改善箇所説明図

基準不適合発生箇所

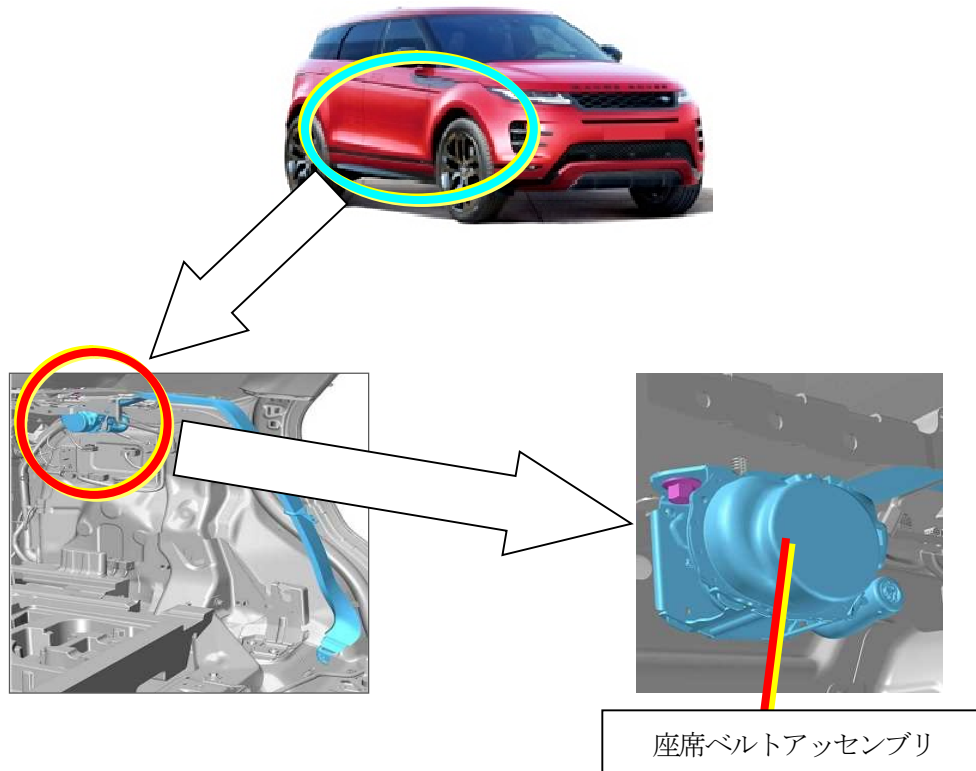
後部座席左右のシートベルトにおいて、部品受注管理が不適切なため、仕様と異なるものが取り付けられているものがある。そのため、協定規則第16号の基準に適合しないおそれがある。

全車両、後部座席のシートベルトを点検し、正規と異なるものが取り付けられている場合は正規品に交換する。
識別：助手席ドアヒンジボルトに白ペイントを塗布する。
